**Avis n° 2023-AV-0420 de l’Autorité de sûreté nucléaire du 13 juin 2023
sur les perspectives de poursuite du fonctionnement
des réacteurs électronucléaires d’EDF jusqu’à leurs 60 ans**

Annexe
à l'avis n° 2023-AV-0420 de l'Autorité de sûreté nucléaire du 13 juin 2023
sur les perspectives de poursuite du fonctionnement
des réacteurs électronucléaires d'EDF jusqu'à leurs 60 ans

Positionnement des coudes E sur le circuit primaire d'un réacteur

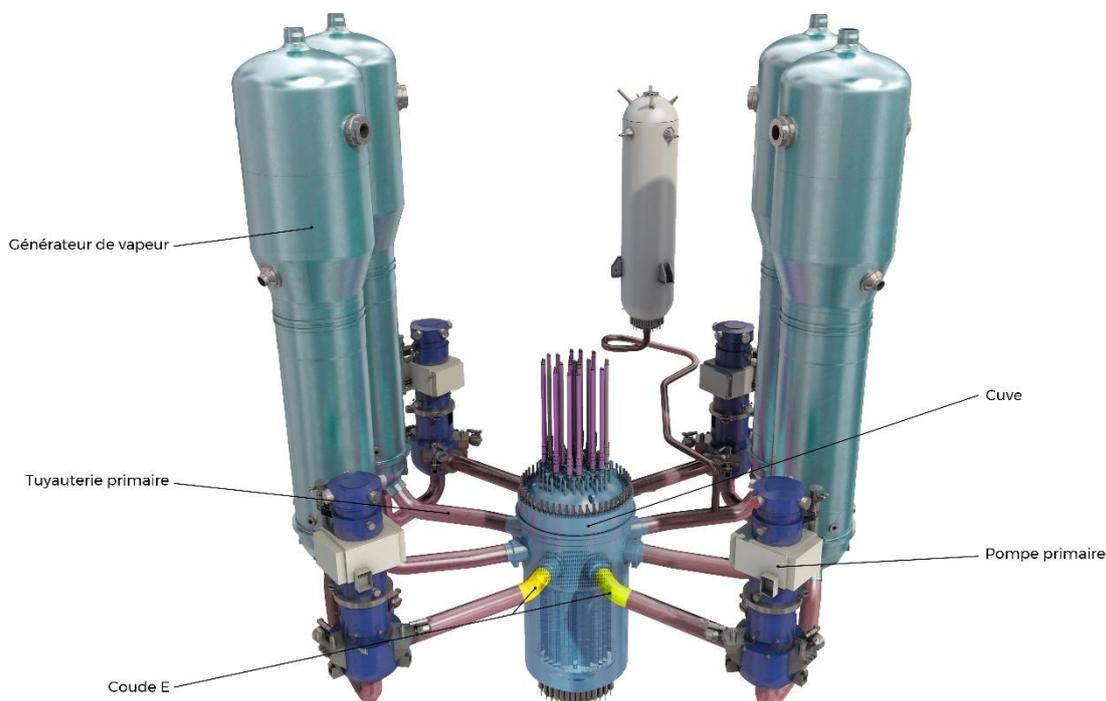
Cinq réacteurs¹ présentent des coudes E pour lesquels les analyses mécaniques réalisées à l'occasion de leur quatrième réexamen périodique ne permettent pas de justifier une poursuite de fonctionnement d'ici l'atteinte de leurs 60 ans.

L'ASN note que les pistes d'action proposées par EDF pour justifier la résistance mécanique des coudes E nécessitent des développements complémentaires. La démonstration de leur caractère suffisant n'est pas acquise à ce stade dans la perspective de la poursuite du fonctionnement des cinq réacteurs concernés au-delà de leur cinquième visite décennale.
